Reactie Dok architecten & Rappange Toetsrapport Eerste Kamer en Raad van State

20 november 2018

1. Inleiding

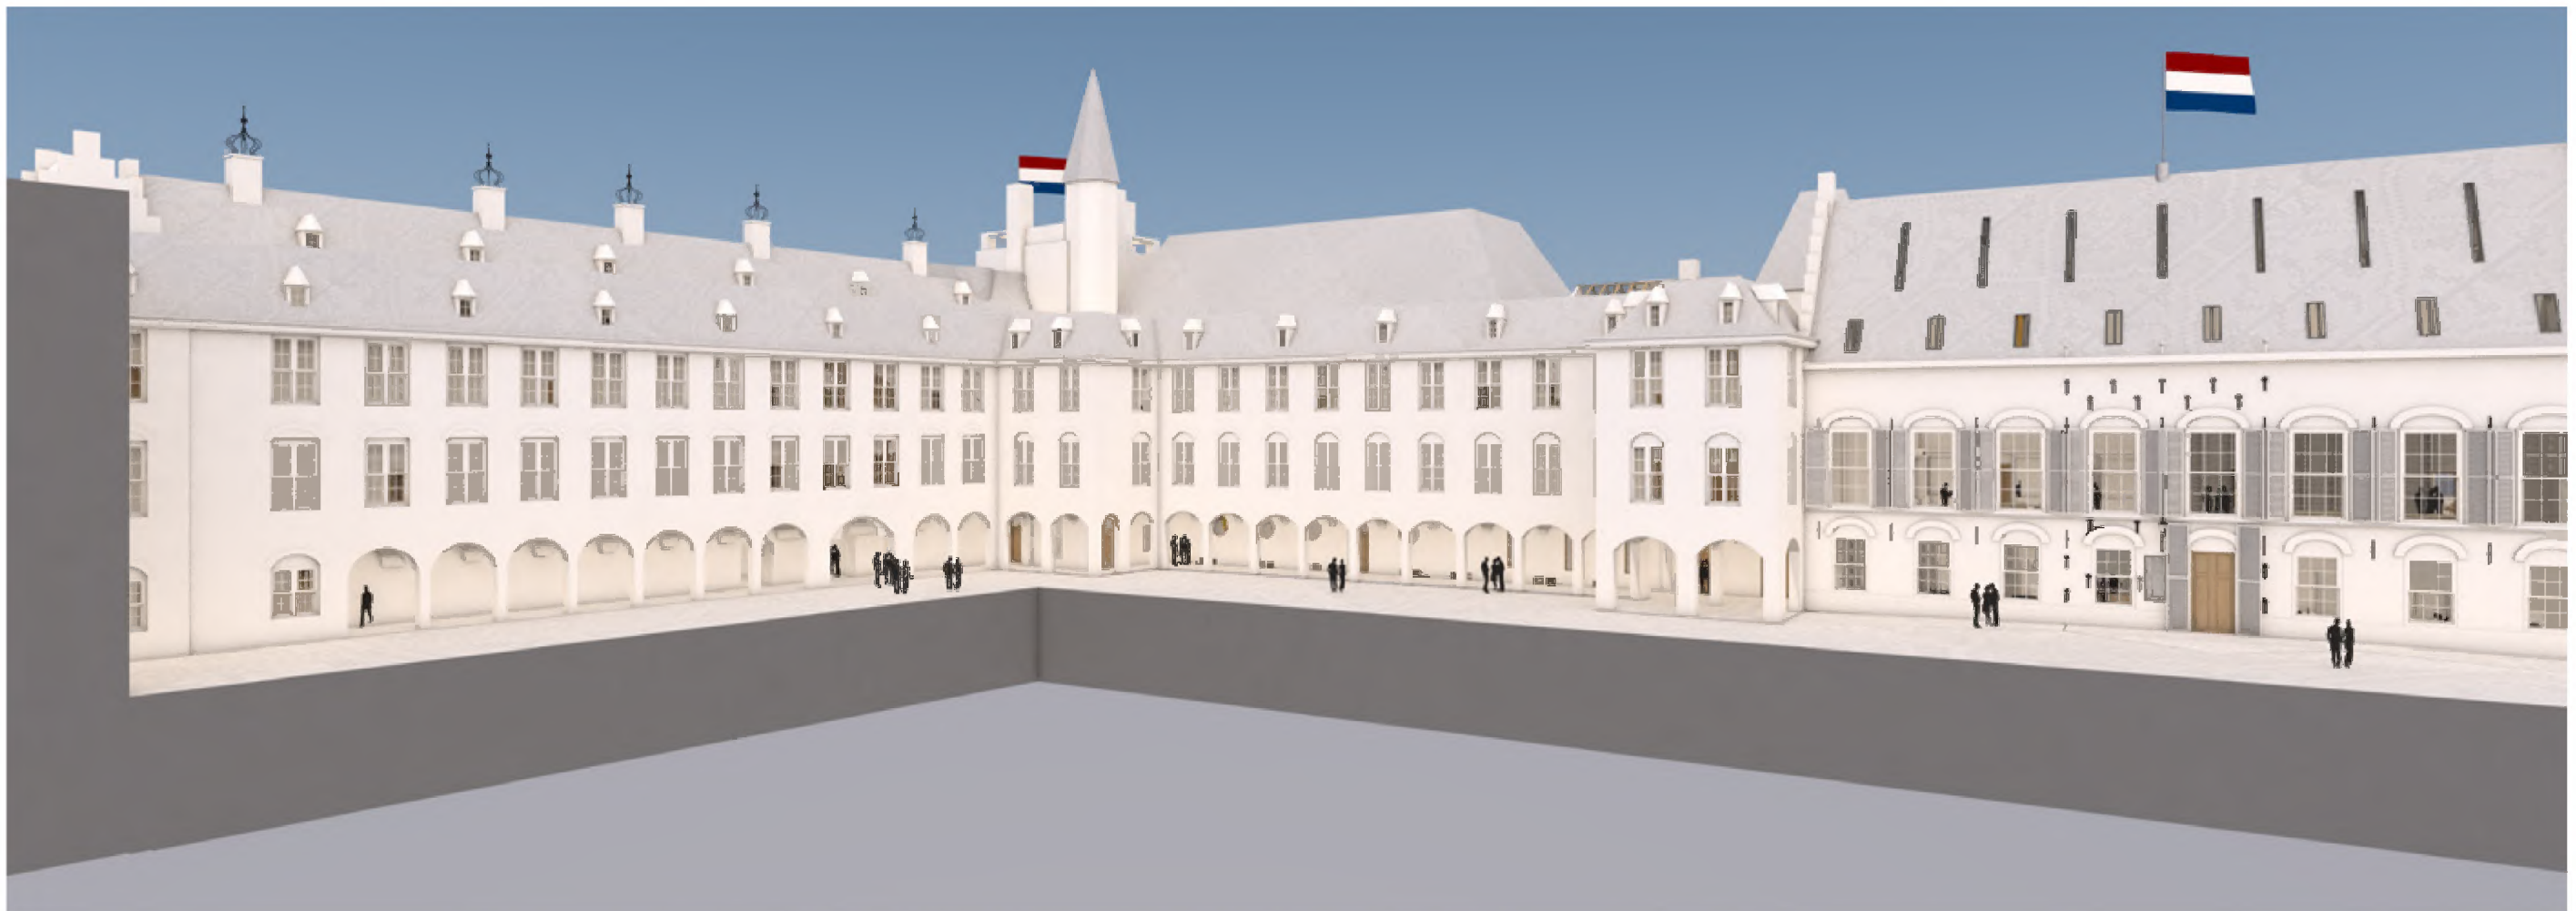
Bij beoordeling van het eerdere fasedocument VO-60% is opgemerkt dat een aantal regels uit de Reikwijdte niet zijn verwerkt. Er wordt wederom opgemerkt dat de regels 22 (fietsen), 23 (afval), 150 (toiletten BH1), 405 (parkeren auto) en 159 (fietsen) niet zijn verwerkt. Ook de souvenirwinkel ontbreekt nog;

- Fietsen (22): De fietsparkeerplekken oppakken als onderdeel van het coördinerend overleg voor het gehele Binnenhof.
- Afval (23): Voor de afronding van het VO zullen wij inzichtelijk maken waar in het plan ruimte is voor afval(opslag) en de bijbehorende logistiek, als onderzoek.

- Toiletten BH1 (150): Het is ons niet duidelijk wat hiermee wordt bedoeld. Wij hebben bij BH1 twee bestaande toiletten vervangen door een miva-toilet.

- Parkeren auto (405): Wat betreft dit onderwerp en de aanwezigheid van andere voertuigen op het Binnenhof willen wij graag aanhaken bij de ontwikkeling van het Binnenhof als geheel als onderdeel van de coördinerende overleggen, over onder andere parkeergarage Plein. Het is ons doel de aanwezigheid van auto's op het Binnenhof zoveel mogelijk te weren.

- Souvenirwinkel: Wij zullen in de plattegronden van het VO een ruimte voor de souvenirwinkel aanduiden in de vorm van vitrinekasten in het entreegebied.

3.1.b4

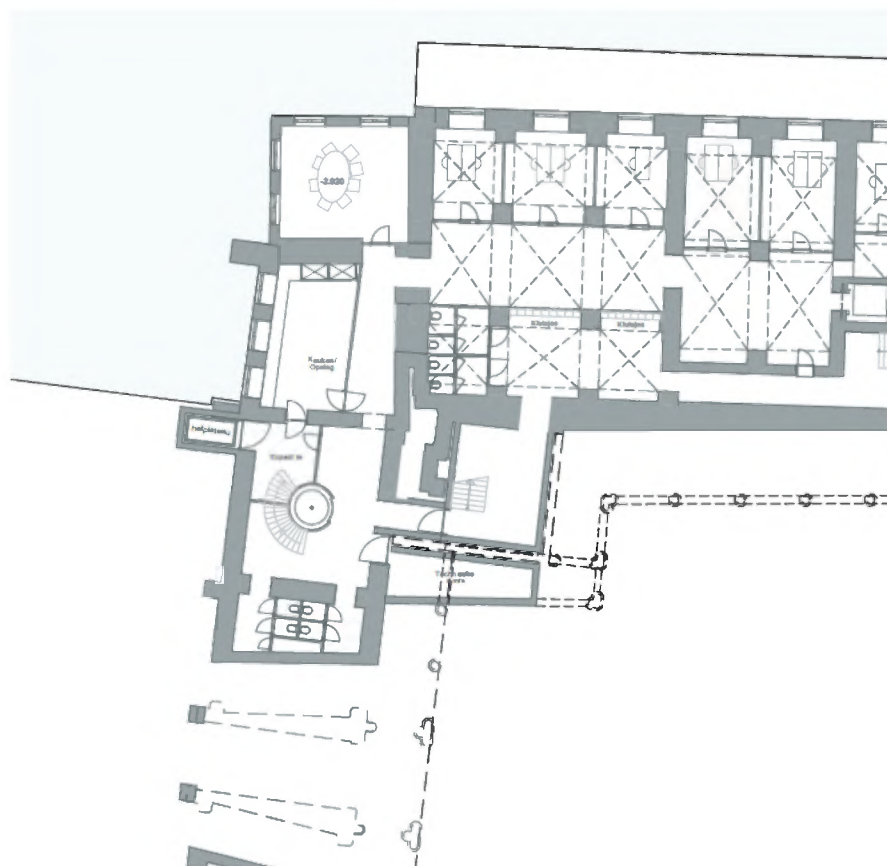
De verificatie van inpassing van de verschillende logistieke stromen, en van een juiste scheiding daarvan, is in het Keuze-VO op hoofdlijnen helder uitgewerkt, echter ontbreekt nog inzicht in en uitwerking van de logistiek van secundaire processen zoals de expeditie van goederen en post.

De logistieke stromen voor expeditie van goederen en post zal als onderdeel van het VO inzichtelijk worden gemaakt. Voor de afronding van dit onderzoek hebben wij afstemming met de gebruiker nodig.

Bestaand logistiek keuken, uitsneden

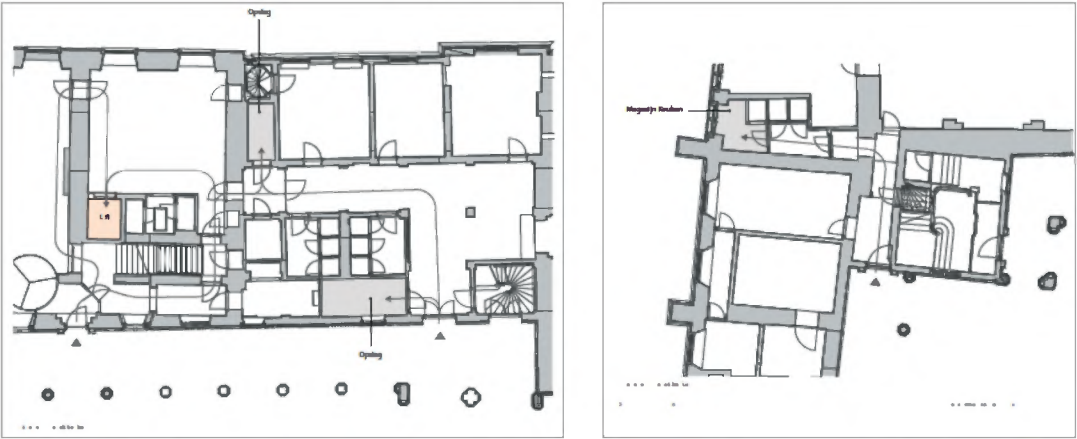
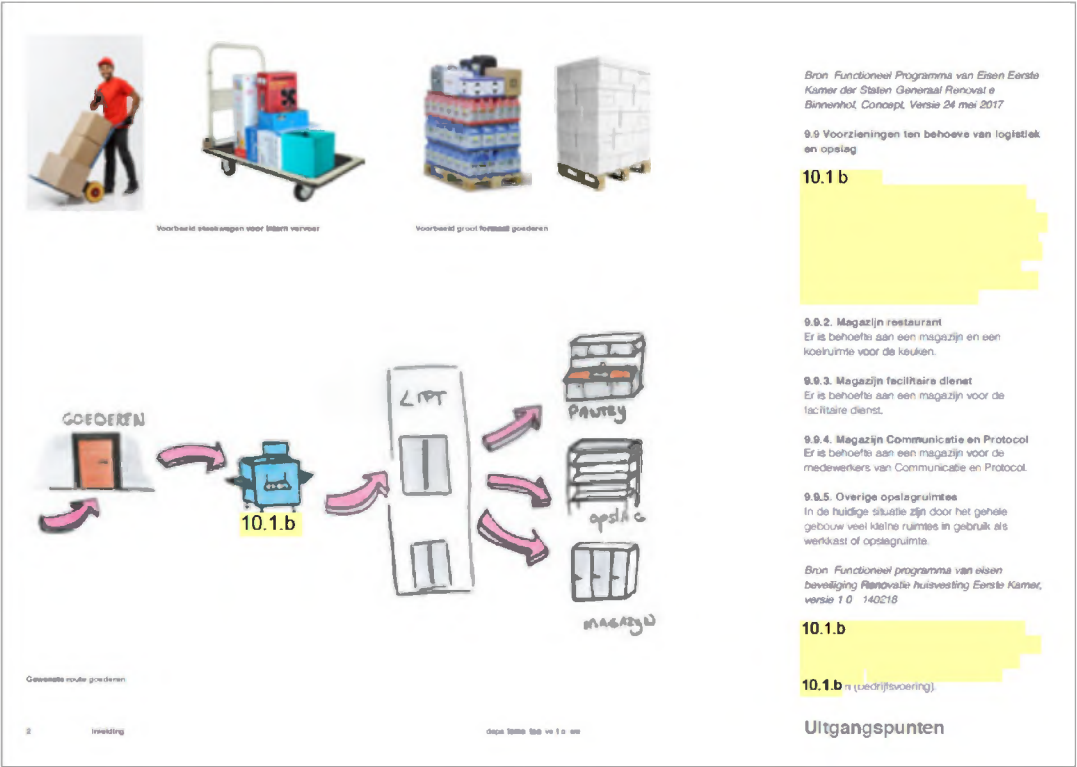
3.1.c2
Opmerking RVB
De functionele indeling van de keukens en uitgifte dient voor afronding van het Voorontwerp te zijn afgestemd met (de cateraar van) de gebruiker;

Een heldere aanduiding van de koelopslag en andere opslag- en magazijnruimten ontbreekt;

Reactie Dok
De functionele indeling pakken wij op in het DO, daaronder vallen ook de positie van de koelopslag en andere opslag- en magazijnruimten.

De functionele indeling pakken wij op in het DO, daaronder vallen ook de positie van de koelopslag en andere opslag- en magazijnruimten.

3.1.c Functionele indeling kelder, keuken en uitgifte

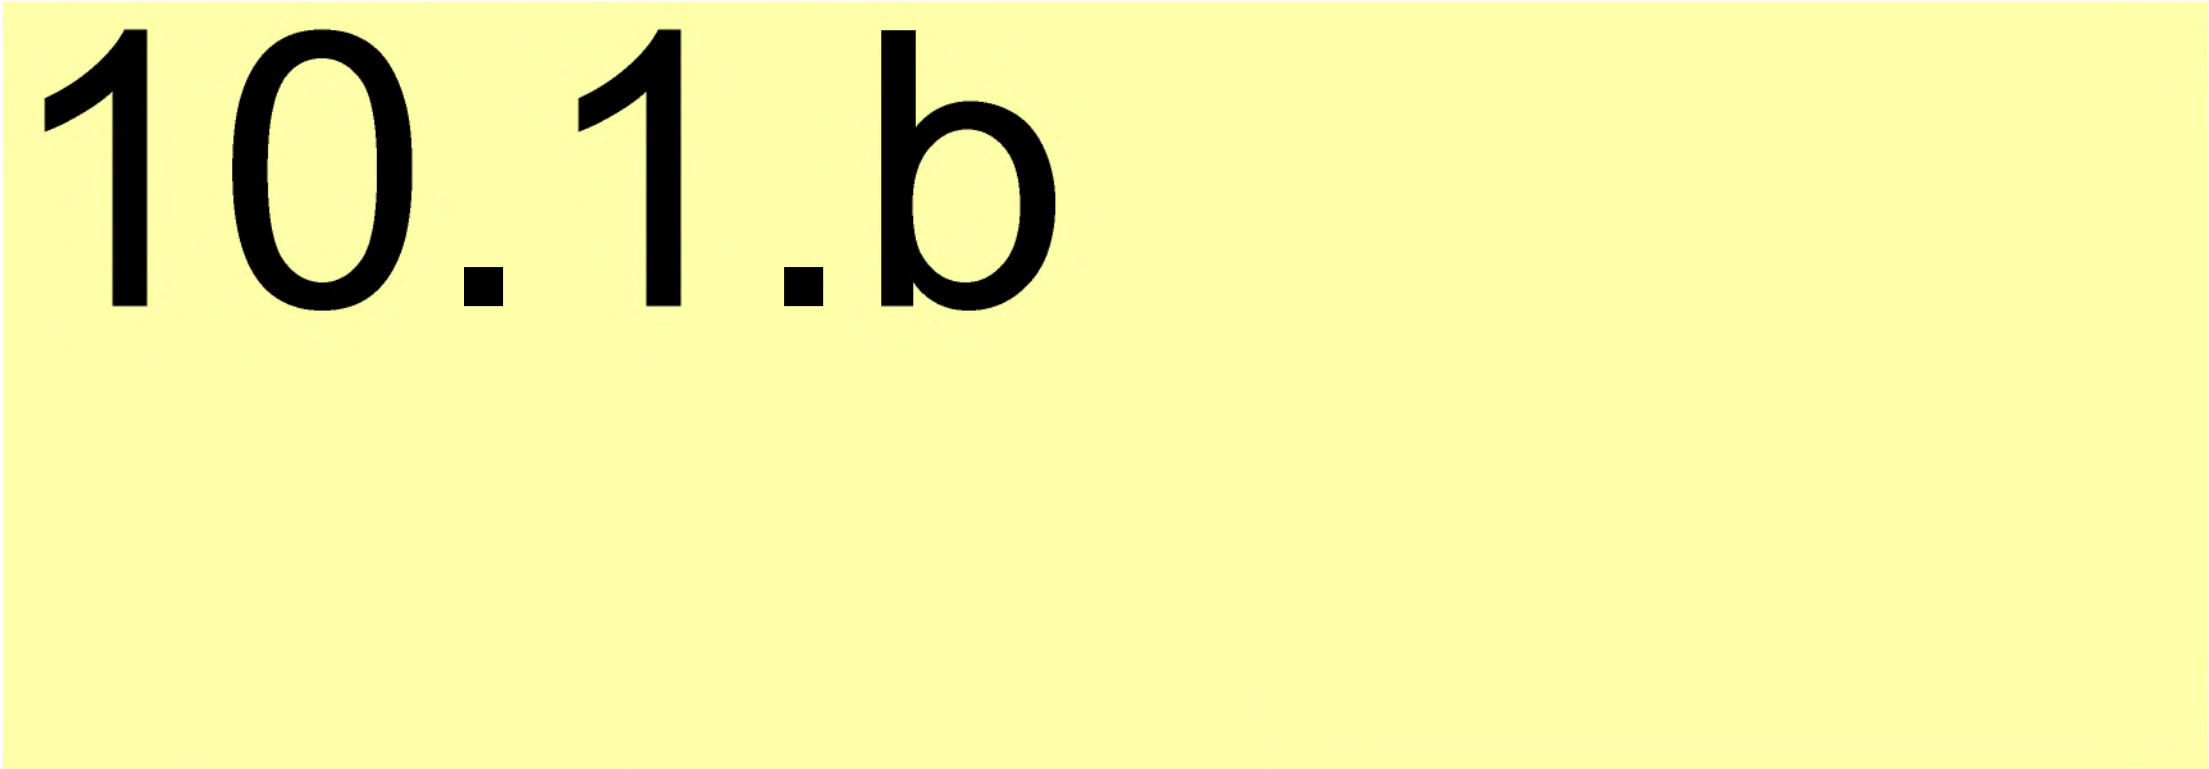
De wijze waarop secundaire processen zoals ontvangst, opslag en expeditie van bijvoorbeeld post en goederen plaatsvinden en de inpassing van daartoe benodigde ruimten en voorzieningen dient, voorafgaand aan afronding van het Voorontwerp, met de gebruiker gevalideerd te zijn. Voor de voorgestelde goederenheffer gelden strenge eisen ten aanzien een veilig gebruik, zeker wanneer deze in het (publiek toegankelijke) maaiveld is opgenomen. Dit vergt mogelijk aanvullende voorzieningen die fors ingrijpen in de inrichting van het Buitenhof. De goederenheffer is bovendien op gemeentelijk grond voorgesteld. Het ontwerpteam wordt nadrukkelijk gevraagd om in afstemming met de gebruiker en het Rijksvastgoedbedrijf een alternatief te onderzoeken, of een alternatief uit het VO-60% uit te werken;

De noodzaak van de nieuwe toiletten in de kelder, alsmede de aantallen, positie en de bereikbaarheid daarvan, dienen voor afronding van het Voorontwerp te zijn aangetoond resp. te zijn afgestemd met de gebruiker. Het toetsteam ziet op deze locatie een mogelijk alternatief voor bovengenoemde goederenheffer of -lift;

De meerwaarde van de open verbinding tussen het kantoorwerkgebied en het facilitaire gebied in de kelder wordt betwijfeld. Hoe wordt voorkomen dat het gebruikscomfort van de kantoorruimten nadelig wordt beïnvloed door processen die in het facilitaire gebied plaatsvinden? Denk daarbij aan geluidsoverlast, de luchtkwaliteit, het thermisch comfort, etc.

Als onderdeel van het VO onderzoeken wij alternatieve oplossingen voor de expeditie. Dit onderzoek hangt samen met de positie van en het aantal toiletten in de kelder. Voor de afronding van dit onderzoek hebben wij afstemming met de gebruiker nodig.

Als onderdeel van het VO onderzoeken wij alternatieve oplossingen voor de expeditie. Dit onderzoek hangt samen met de positie van en het aantal toiletten in de kelder. Voor de afronding van dit onderzoek hebben wij afstemming met de gebruiker nodig.

Open verbinding kantoorwerkgebied en het facilitaire gebied in de kelder: In het onderzoek naar de expeditie nemen wij de logistieke stromen in de kelder mee.

Voorstel nieuwe structuur 3e verd.

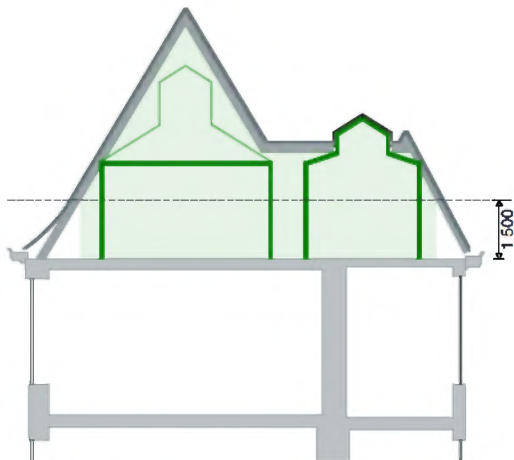
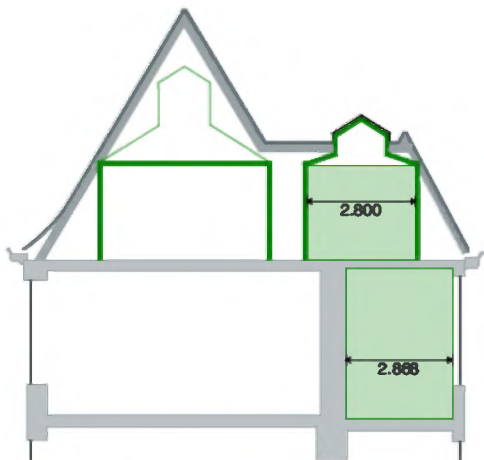
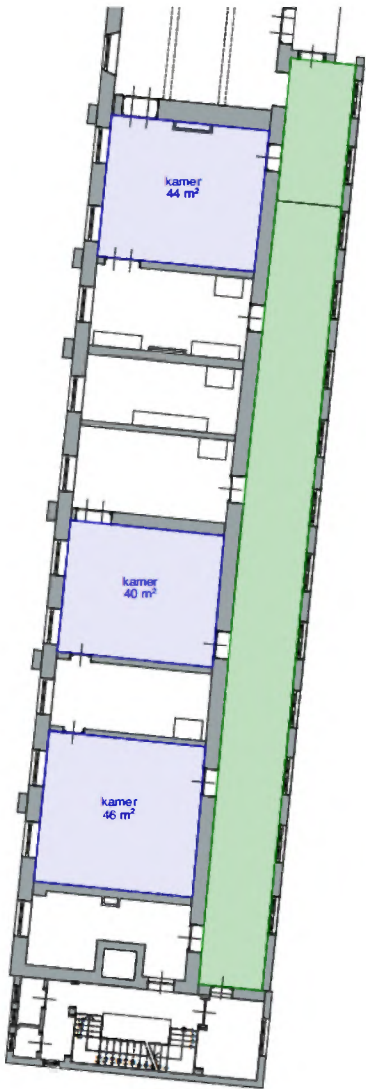
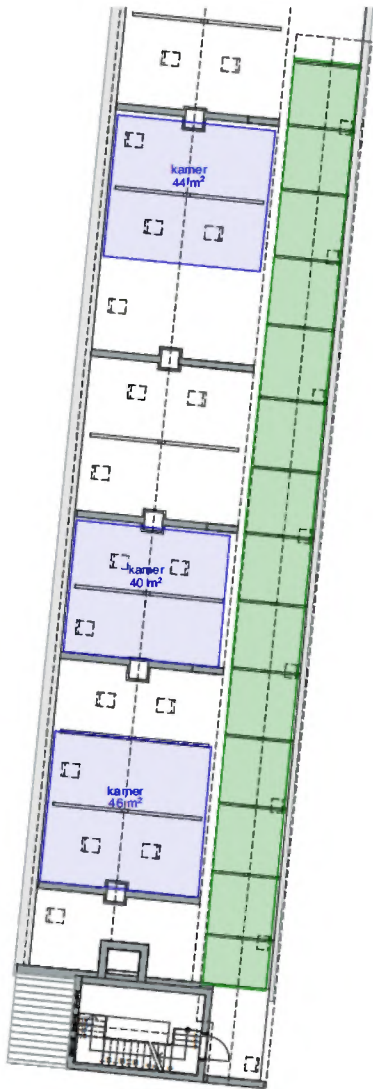
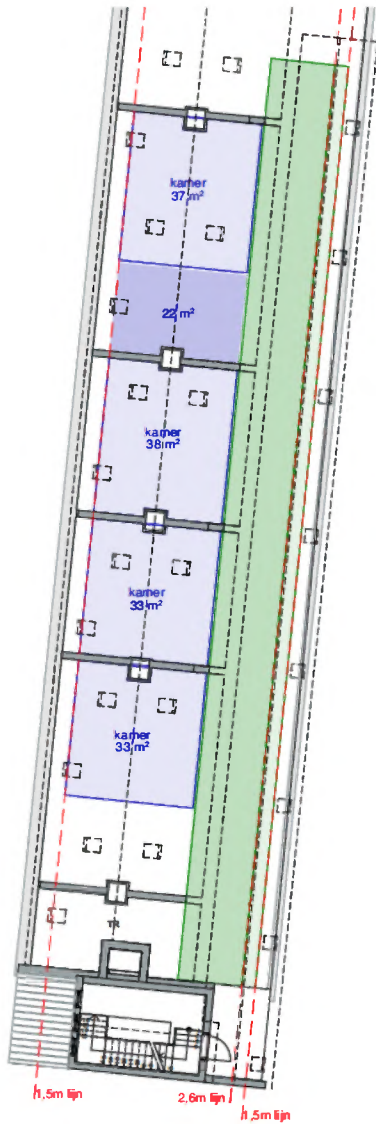
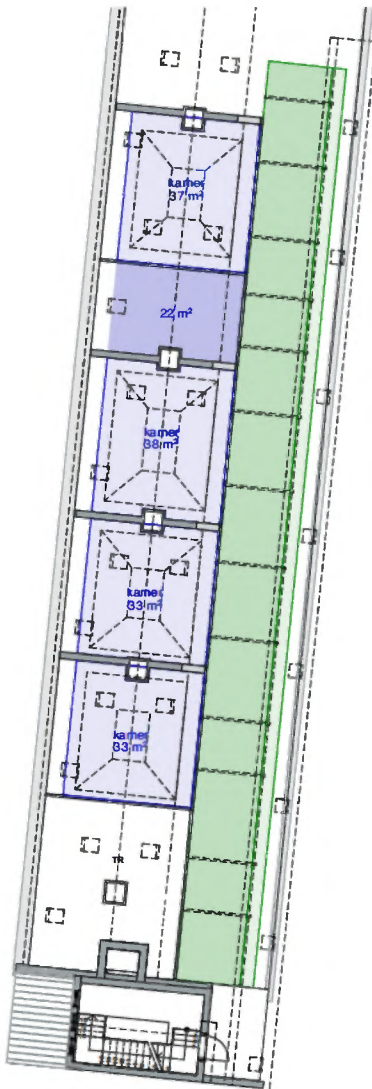
In het ruimtelijk ontwerp voor de verkeers- en kantoorruimten op de derde verdieping wordt sterk ingezet op het creëren van een hoogwaardige ruimtelijke beleving en hoogwaardig gebruik. Dit wordt gewaardeerd. Er worden echter vraagtekens gezet bij een aantal ingrepen die het ontwerpsteam hiertoe voorstelt. Een hoogwaardige ruimtelijke beleving kan ook met zichtbare referenties aan de dakkap gerealiseerd worden, waarbij bijvoorbeeld de spanten in het zicht blijven. Een hoogwaardig gebruikskomfort wordt daarnaast voornamelijk bepaald door aspecten zoals bereikbaarheid, loopafstanden en een goed, passend visueel en thermisch comfort;

Als onderdeel van het VO maken wij een onderzoek naar een ontwerp van de derde verdieping waarbij de bestaande spanten in het zicht blijven. Hierbij wordt ook de vormgeving en zichtbaarheid van de lichtstraat opgepakt. Het ontwerp uit het Keuze VO is een reactie op de wens van de gebruiker om het ‘zoldergevoel’ te vermijden.

Voor de afronding van het VO is een dialoog met het toetsteam over dit zoldergevoel gewenst.

Aanpassing dakkappen

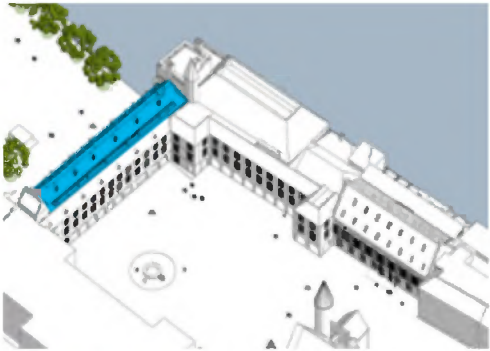
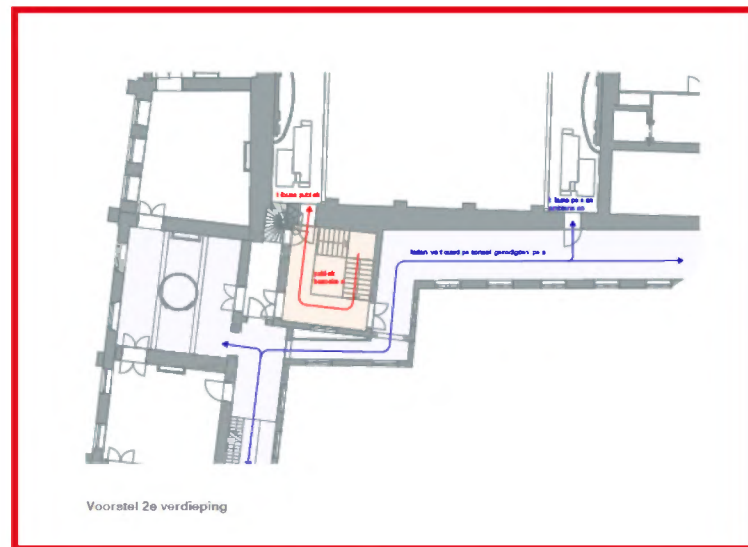
Het ontwerpteam heeft nog onvoldoende overtuigend antwoord gegeven op de bij toetsing van het eerdere fasedocument opgetekende vragen. De zichtbaarheid en de vormgeving van de voorgestelde lichtstraat zijn in het Keuze-VO nog steeds niet voldoende overtuigend onderbouwd. Het in het vorige fasedocument VO-60% voorgestelde alternatief waarbij bestaande spanten worden aangepast is, in tegenstelling tot het verzoek daartoe, ook niet in het Keuze-VO uitgewerkt. Daarnaast wordt de positie van de nieuwe trapverbinding vanaf de tweede verdieping wederom ter discussie gesteld. Het ontwerpteam heeft hiervoor, ondanks heldere aanwijzingen van het toetsteam, geen alternatief voorgesteld.

Om meer vrije hoogte te realiseren is het nodig om de balk in de hoge kap op te tillen. Tevens wordt het lage spant verwijderd. Er wordt een open spant teruggebracht.

De balk in het spant loopt door ter plaatse van de spantbenen, die ter plaatse van de balk onderbroken zijn. Het verhogen van de balk betekent dat de spantbenen onder de nieuwe balk verlengd moeten worden. Daarmee wordt de stabiliteit van het spant verminderd en is het nodig om dit te versterken met een staalconstructie. Zie figuur.

Reactie RVB op VO60%: “Zijn er geen andere alternatieven denkbaar, bijvoorbeeld een nieuwe onderconstructie van een modern eigentijds juk met daarop en het behoud van het bovenste dakspantdeel?”
